SUSTITUCIÓN DEL TURBO CON REF: Nissan ZD30ETI 168CV

BOLETÍN TÉCNICO 2009023

Cartucho con refrigeración (A)

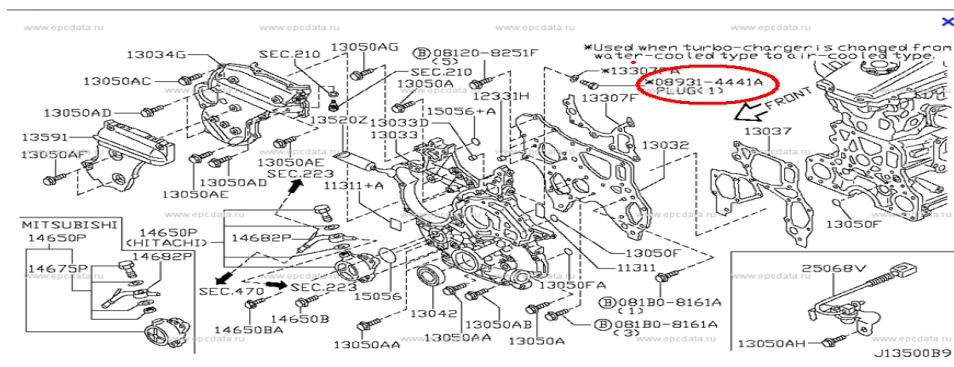
El turbo con referencia 705954 – 726442 - 723739 tiene un cartucho o núcleo central con amarre para la refrigeración de anticongelante, según la fotografía de la parte inferior (foto A).

Puede ocurrir que, en el turbo remitido o reparado, el núcleo central no disponga de dicha refrigeración y sea el alojamiento según la fotografía inferior (foto B).

Si este es este su caso: hay que proceder a realizar un puente de unión entre las tuberías de agua, para que circule el agua por las mismas, y en ningún caso taponarlas.(Kit Nissan: 2 x 0893-14441A y 2 x 16794-10G01).

Si su caso es el contrario: no es necesario que realice ningún tipo de modificación, y deje dicho orificios completamente liberados tal y como se muestra en la fotografía (A).

Cartouche avec liquide de refroidissement (A)

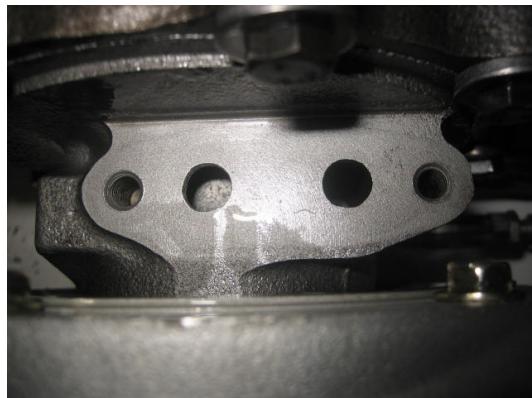
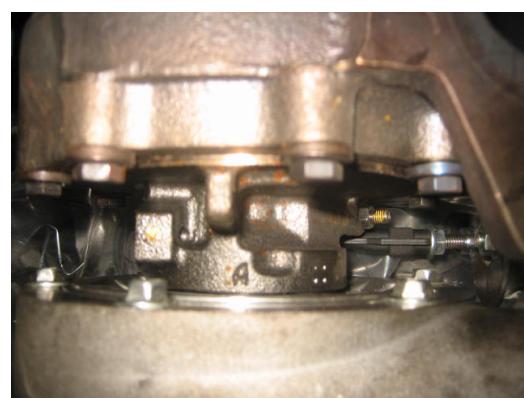
Le turbo Réf. 705954 est muni d'une cartouche ou noyau central avec fixation pour liquide de refroidissement, comme sur la photo ci-dessous (photo A).

Il peut arriver que, le turbo une fois envoyé ou réparé, le noyau central ne dispose pas de la cartouche en question et que le logement présente un aspect comme sur la photo ci-dessous (photo B).

Si c'est votre cas : il vous faudra réaliser un pont reliant les tuyaux d'eau, pour y faire circuler l'eau, en veillant à ne pas les obstruer.
(Kit Nissan: 2 x 0893-14441A y 2 x 1679410G01).

Si ce n'est pas le cas : aucune modification n'est requise. Laissez les orifices complètement libres, comme sur la photo (A).

Cartridge with cooling (A)

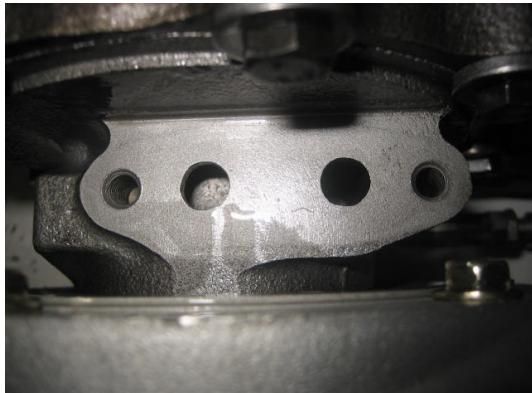
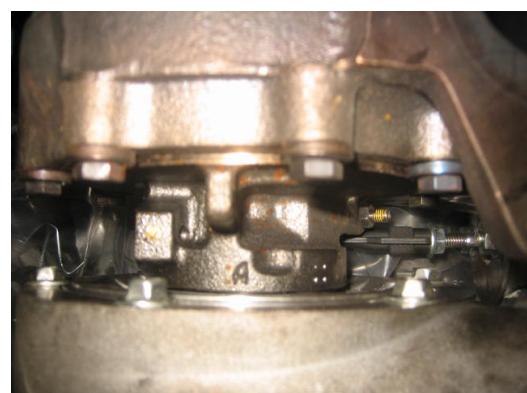
The turbo with reference 705954- has a cartridge or central core with anchors for the anti-freeze coolant, as shown in the photo below (photo A)

It could happen that the turbo supplied or repaired is not equipped with this cooling and the seat is as shown in the photo below (photo B)

If you are in this situation: you need to make a connecting bridge between the water pipes, to allow water to flow through the pipes. These pipes should never be blocked off. (Kit Nissan: 2 x 0893-14441A y 2 x 1679410G01).

If you are in the opposite situation: you do not need to make any modification whatsoever, simply leave the holes completely free as shown in photo (A).

Kartusche mit Kühlung (A)

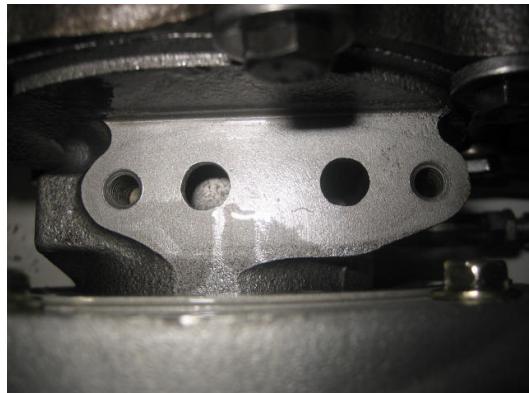
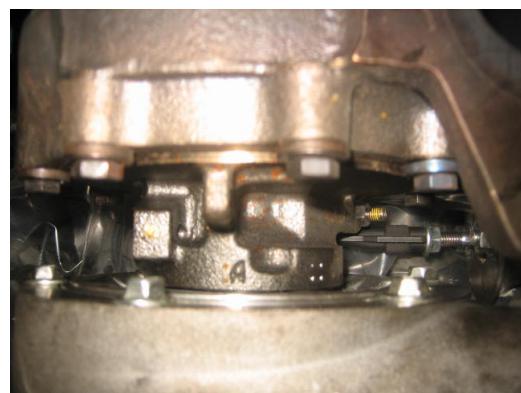
Der Turbo mit der Nr. 705954- verfügt über eine Patrone oder zentralen Kern mit Befestigung für die Kühlung des Frostschutzmittels, wie aus der unten stehenden Abbildung (Foto A) ersichtlich ist.

Es ist möglich, dass der zentrale Kern des zugeschickten oder reparierten Turbos nicht über diese Kühlung verfügt und die Aufnahme der nachstehenden Abbildung (Foto B) entspricht.

Sollte dies der Fall sein: muss eine Verbindungsbrücke zwischen den Wasserleitungen hergestellt werden, damit das Wasser durch diese laufen kann. Sie dürfen unter keinen Umständen abgedichtet werden. (Kit Nissan: 2 x 0893-14441A und 2 x 1679410G01).

Sollte das Gegenteil der Fall sein: müssen keine Veränderungen vorgenommen werden; lassen Sie diese Öffnungen vollständig frei, genauso, wie sie auf Foto (A) abgebildet sind.

Cartuccia con refrigerazione (A)

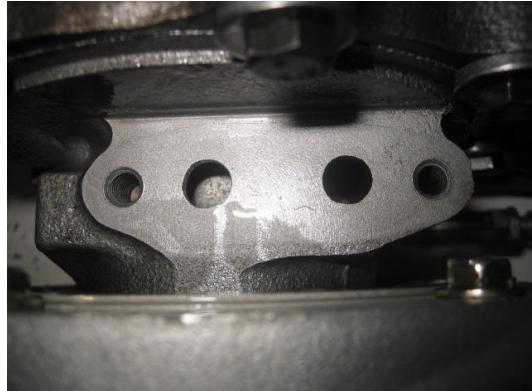
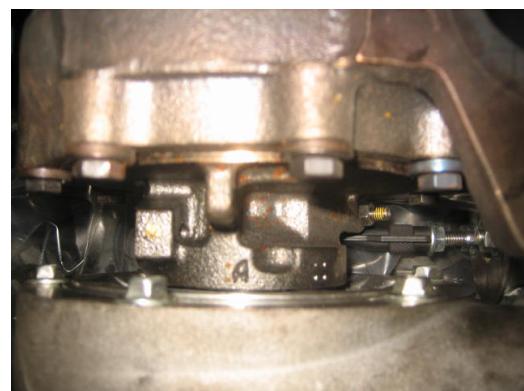
Il turbo con riferimento 705954- ha una cartuccia o nucleo centrale con fissaggio per la refrigerazione ad anticongelante, secondo la foto della parte inferiore, (foto A)

Può accadere, che il turbo spedito o riparato, il nucleo centrale non disponga di tale refrigerazione e sia l'alloggiamento secondo la foto inferiore, (foto B)

Se questo è il suo caso: si deve procedere alla realizzazione di un ponticello di unione, tra le tubature dell'acqua, affinché circoli l'acqua attraverso le stesse, e in nessun caso tamponarle. (Kit Nissan: 2 x 0893-14441A e 2 x 1679410G01).

Se il suo caso è il contrario: non è necessaria alcun tipo di modifica, e lasciare tali fori completamente liberi come riportato nella foto (A).

Vložka s chlazením (A)

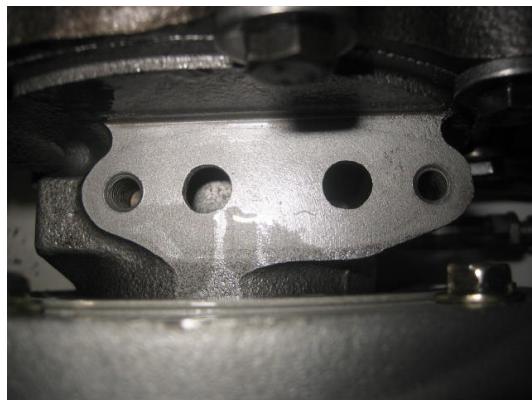
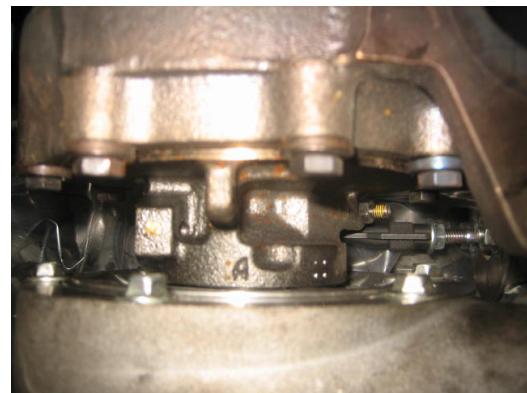
Turbodmychadlo s ref. č. 705954- má vložku či centrální jádro s úchyty na nemrznoucí chladicí kapalinu, jak ukazuje obrázek A níže.

Může se stát, že dodávané nebo opravované turbodmychadlo není vybaveno tímto chlazením a vypadá tak jako na obrázku níže (B).

Jste-li v této situaci: musíte vytvořit spojovací most mezi vodním potrubím, aby mohla trubkami protékat voda. Toto vedení nesmí být nikdy zablokované. (Souprava Nissan: 2 x 0893-14441A a 2 x 1679410G01).

Jste-li v opačné situaci: nemusíte provádět vůbec žádné úpravy, jednoduše nechte otvory zcela volné, jak ukazuje obr. A.

Cartridge met koeling (A)

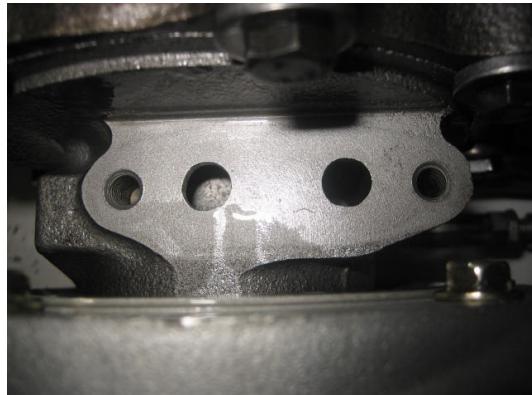
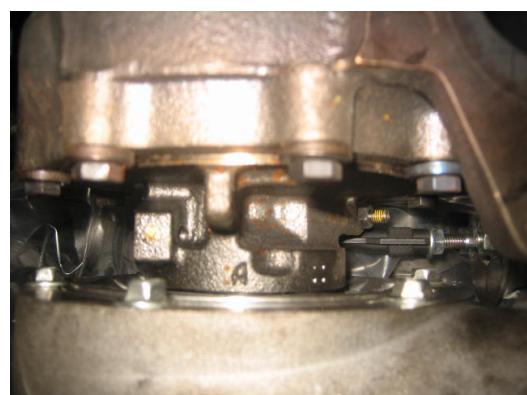
De turbo met referentie 705954- heeft een cartridge of centrale kern met bevestigingspunten voor de antivries-koeling. Zie foto A van het onderste gedeelte

Het is mogelijk dat de geleverde of gerepareerde turbo niet voorzien is van de genoemde koeling en dat de bevestiging eruitziet zoals bij foto B hieronder.

Wanneer dit laatste het geval is dan moet een overbrugging worden gemaakt tussen de waterleidingen zodat er water door kan circuleren. Ze mogen in geen enkel geval afgesloten worden (Kit Nissan: 2 x 0893-14441A en 2 x 1679410G01).

In het andere geval moet u geen enkele aanpassing doen en moet u de openingen volledig vrij laten zoals te zien is op de foto (A).
